東通原子力発電所原子力事業者防災業務計画の読み替えについて（連絡）

東通原子力発電所原子力事業者防災業務計画 読み替え表

東通原子力発電所 原子力事業者防災業務計画について下記のとおり読み替えを行う。

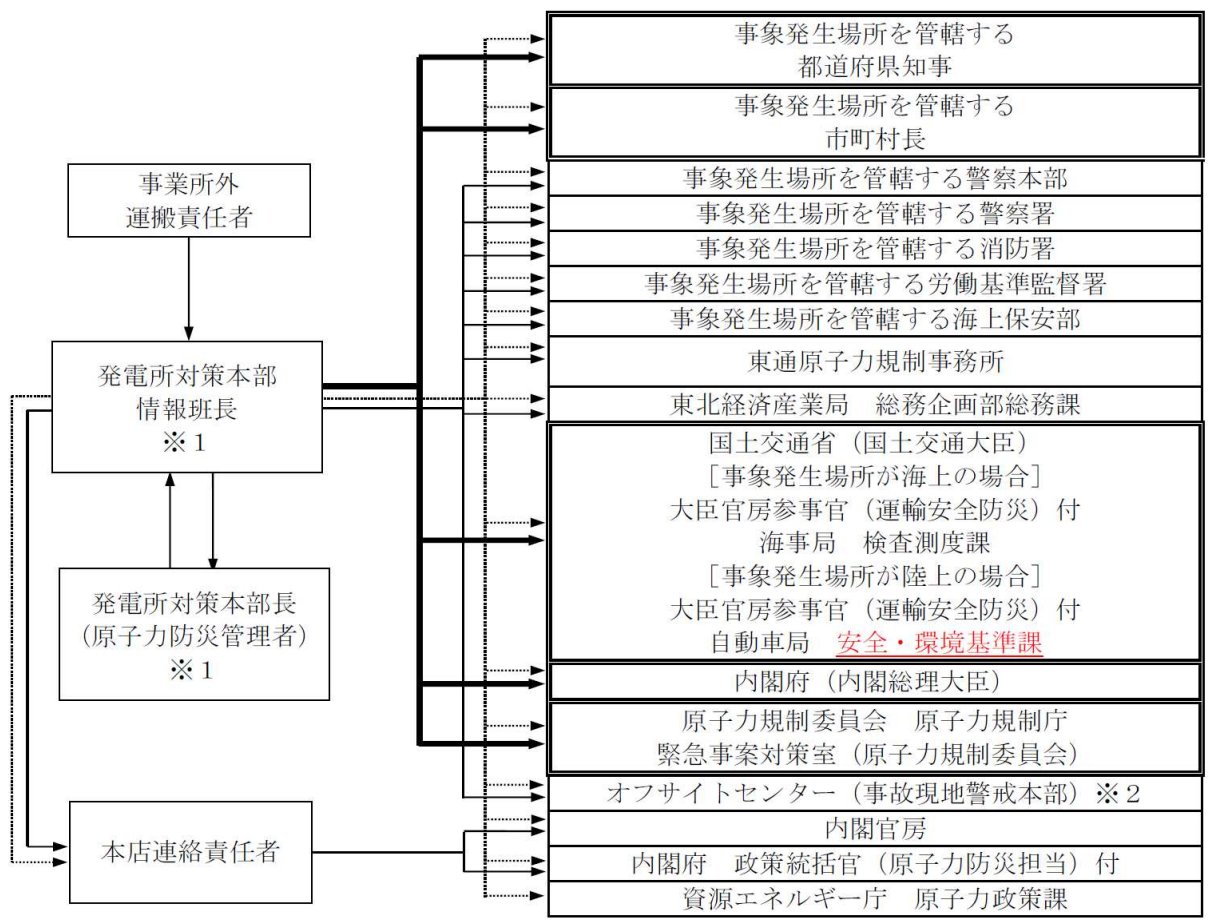
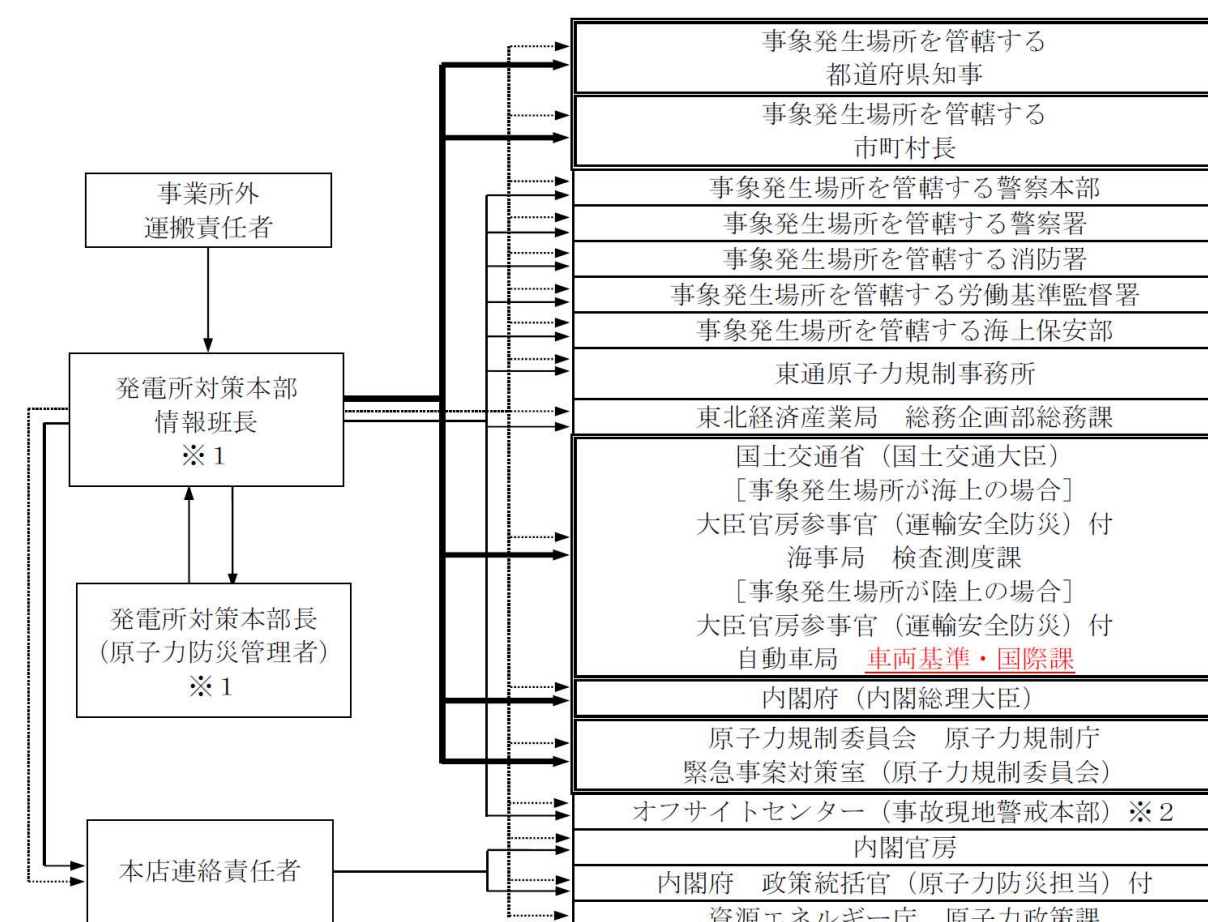
現 行	読 み 替 え 後	理由
<p style="text-align: center;">別図2-5 警戒事象発生時の連絡経路</p> <p>-----> : ファクシミリによる送信 ——> : 電話等による連絡 ※1 : 事故現地警戒本部が設置されている場合に限る。 ※2 : 発電所警戒対策本部を設置していない場合、発電所警戒対策本部情報班長は連絡責任者、発電所警戒対策本部長は原子力防災管理者とする。</p>	<p style="text-align: center;">別図2-5 警戒事象発生時の連絡経路</p> <p>-----> : ファクシミリによる送信 ——> : 電話等による連絡 ※1 : 事故現地警戒本部が設置されている場合に限る。 ※2 : 発電所警戒対策本部を設置していない場合、発電所警戒対策本部情報班長は連絡責任者、発電所警戒対策本部長は原子力防災管理者とする。</p>	<p>野辺地町の組織名称変更に伴う通報連絡先の変更</p>

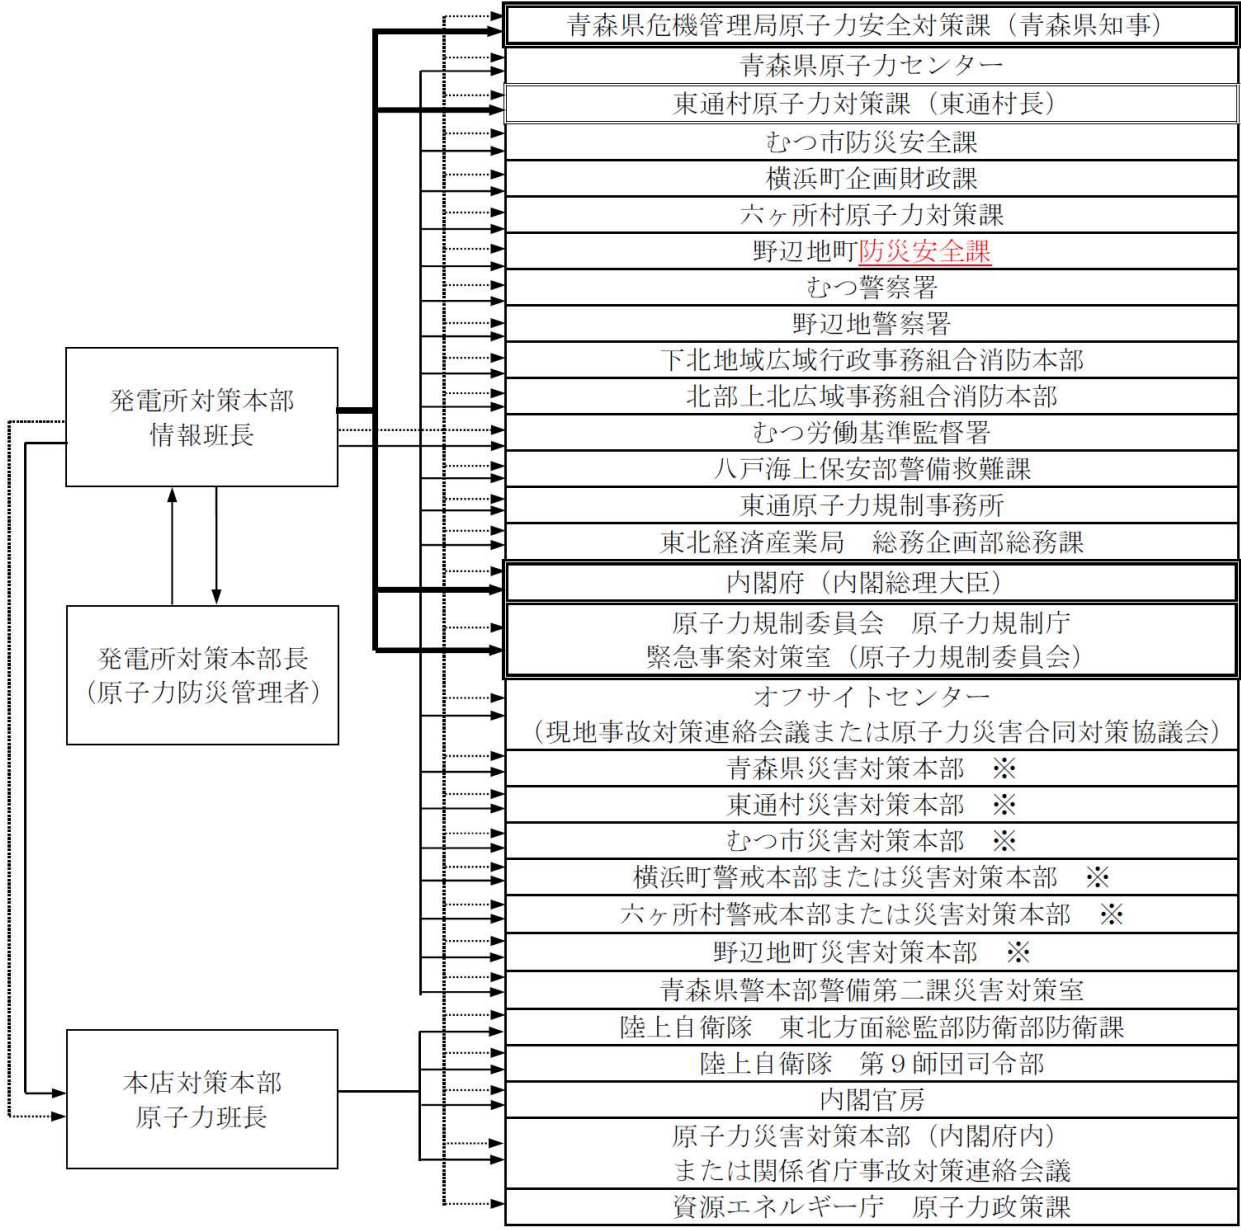
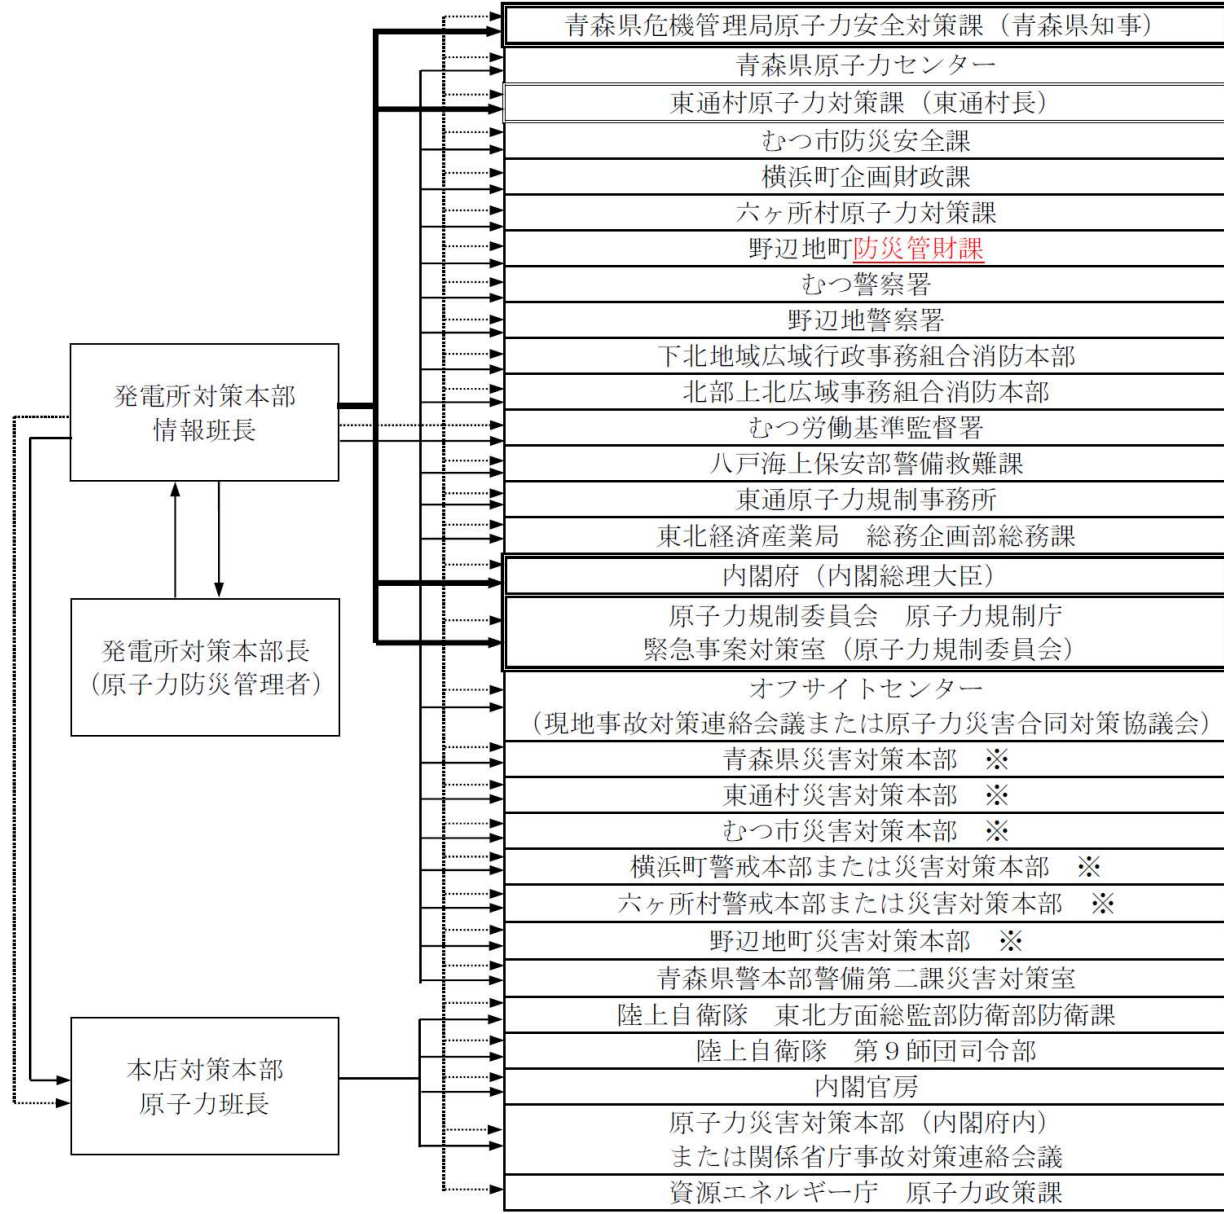
現 行	読 み 替 え 後	理 由
<p>別図2-6 原子力災害対策特別措置法第10条第1項に基づく通報経路 (1/2)</p> <p>(1) 発電所内での事象発生時の通報経路</p>  <p> : 原子力災害対策特別措置法第10条第1項に基づく通報先 : 電話等によるファクシミリ着信の確認 : ファクシミリによる送信 : 電話等による連絡 ※1 : 事故現地警戒本部が設置されている場合に限る。 ※2 : 発電所対策本部を設置していない場合、発電所対策本部情報班長は連絡責任者または発電所警戒対策本部情報班長、発電所対策本部長は原子力防災管理者または発電所警戒対策本部長とする。 </p>	<p>別図2-6 原子力災害対策特別措置法第10条第1項に基づく通報経路 (1/2)</p> <p>(1) 発電所内での事象発生時の通報経路</p>  <p> : 原子力災害対策特別措置法第10条第1項に基づく通報先 : 電話等によるファクシミリ着信の確認 : ファクシミリによる送信 : 電話等による連絡 ※1 : 事故現地警戒本部が設置されている場合に限る。 ※2 : 発電所対策本部を設置していない場合、発電所対策本部情報班長は連絡責任者または発電所警戒対策本部情報班長、発電所対策本部長は原子力防災管理者または発電所警戒対策本部長とする。 </p>	<p>野辺地町の組織名称変更に伴う通報連絡先の変更</p>
